高松塚古墳仮整備に係る設計変更の内容について

高松塚古墳仮整備について

高松塚古墳仮整備工事について

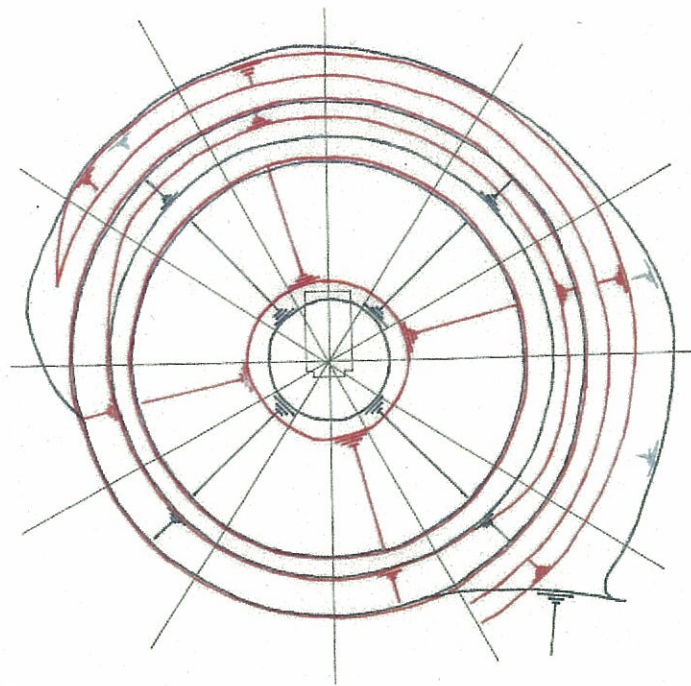
1. 旧保存施設1階部分(機械室)の奥壁を撤去せずに残す(図1、2)

これまでの発掘調査や2階部分(前室部)撤去工事の過程で、1階部分の壁に接する墳丘土が非常に脆くなっていることが判明している。そのため、機械室奥壁を撤去する場合、奥壁に接する墳丘土が崩れ、切石が置かれていた墓道入口付近の遺構が崩壊する危険性が高いと考えられる。このため、図1のように、奥壁は撤去せずに残すこととしたい。

なお、奥壁を残しても、復元墳丘内部に完全に隠れるため、外観上の問題はない。

図3 当初の復元設計と発掘後の復元考察案（平面図）
（赤：当初案、青：発掘後案）

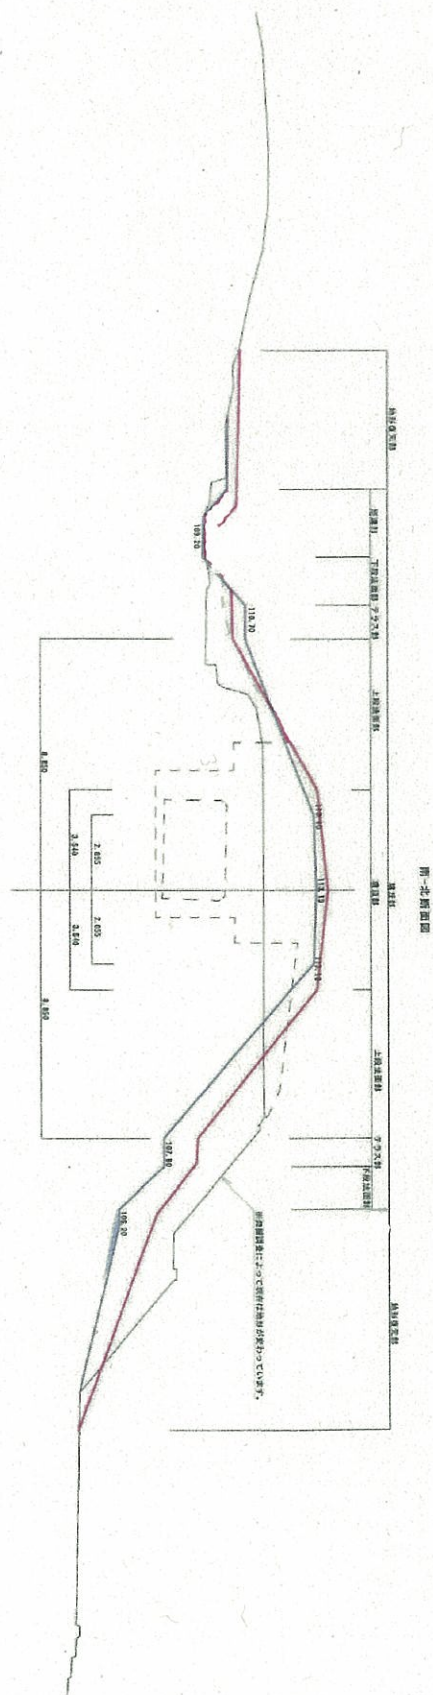
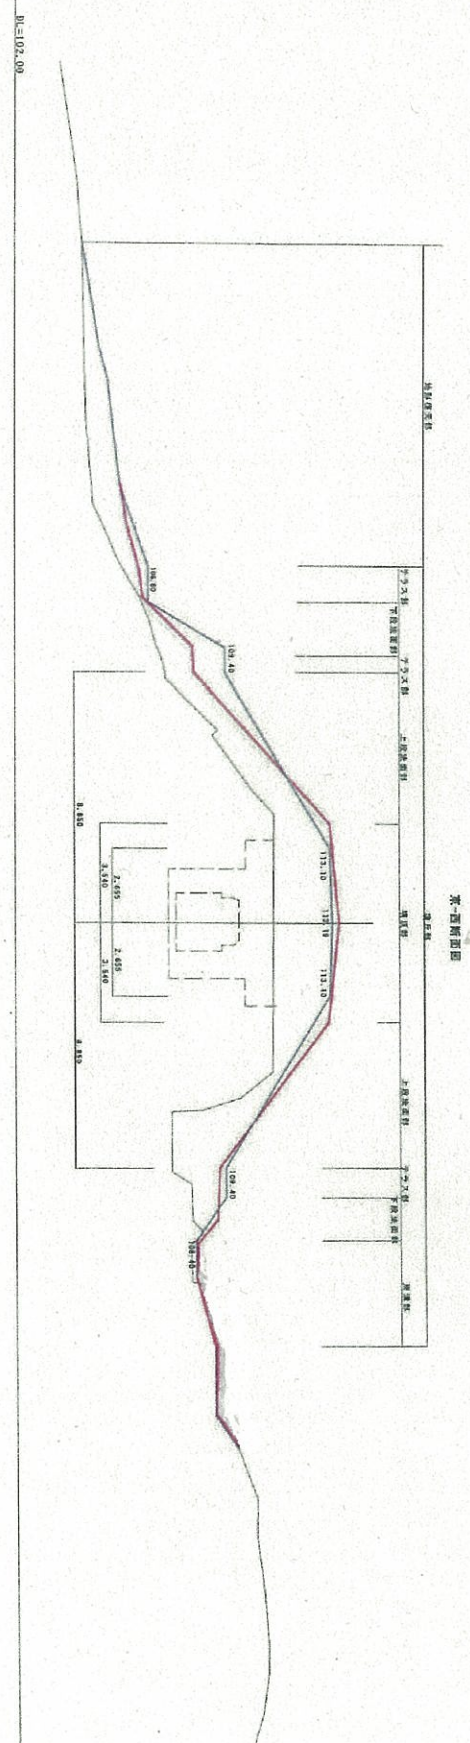
2. 発掘調査の成果により、墳丘及び周溝の復元形状を変更する(図3、4)

- ・ 墳丘内で礫(れき)詰の暗渠が検出された。
- ・ 墳丘東南部で周溝が検出された。

○ 復元形状の主な変更点

- ・ 礫詰め暗渠の検出位置を基に、墳丘裾部等の標高を下げる。これにより、墳丘南側の勾配が従来より急になる。
- ・ 当初は地形に即して、墳丘上半部が西側に傾いた形状での復元を計画していた。しかしながら、礫詰め暗渠が東西対称の位置に検出されたことにより、古墳南面からの形状が対称性を重視して計画された可能性が高まったことから、墳丘上半部(テラス部より上)は南側から見て東西対称の形状とする。
- ・ 墳丘東南部の周溝を、検出された遺構に即した形状に変更する。

図5 発掘後の復元考察案と遺構検出面・現況地形との上下関係 (B-B'・南-北断面図)
(赤色は発掘後の復元考察案で整備した場合の突出部(畔、未発掘部分等))

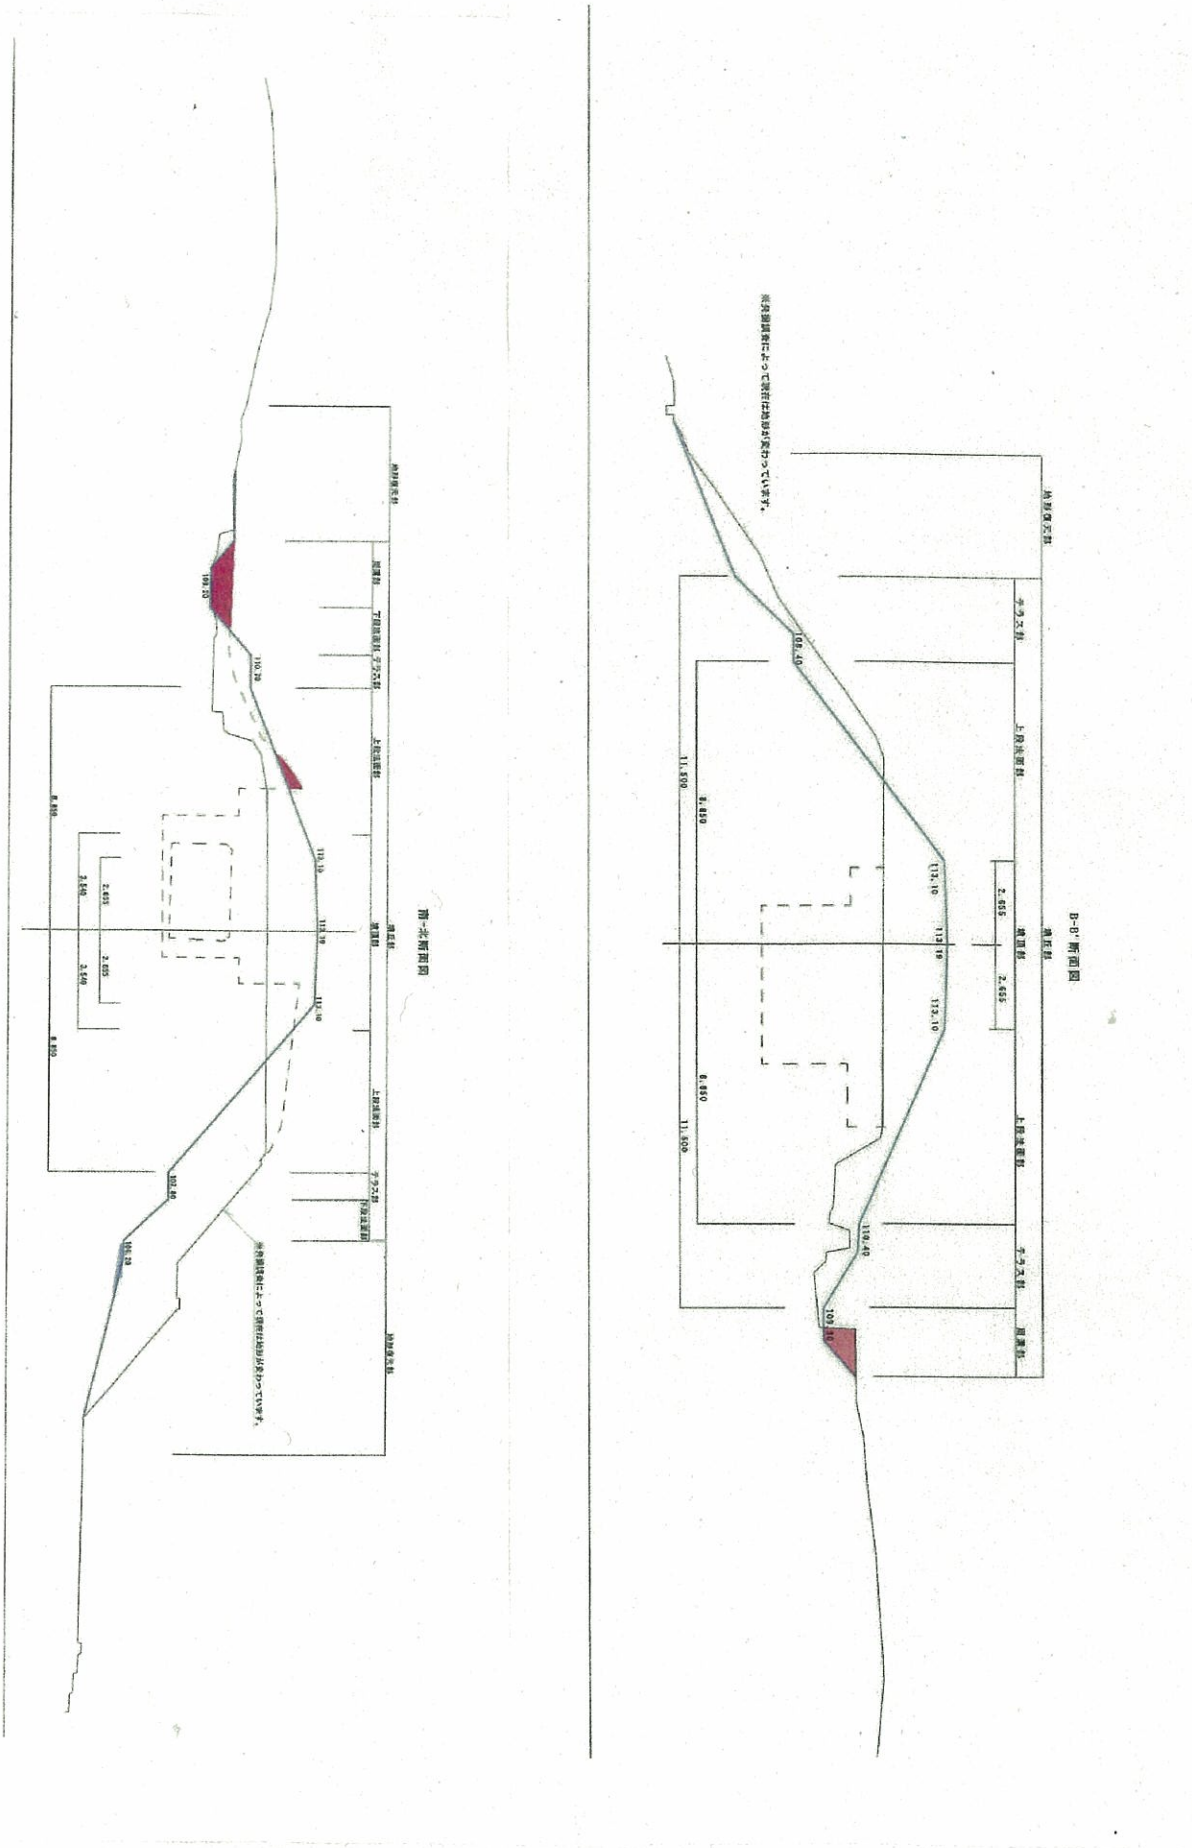
3. 発掘調査時の土層観察用畔(墳丘北側の南北畔)や未発掘部分等が当初計画整備高よりも高い位置に残っているため、これを保護した形に変更する必要がある(図5、6)

畔や未発掘部分に残る中近世以前の遺構には適切な保護措置を講じる。当該箇所が来訪者に違和感や誤解を与えない程度に盛土を施した墳丘復元を行う。
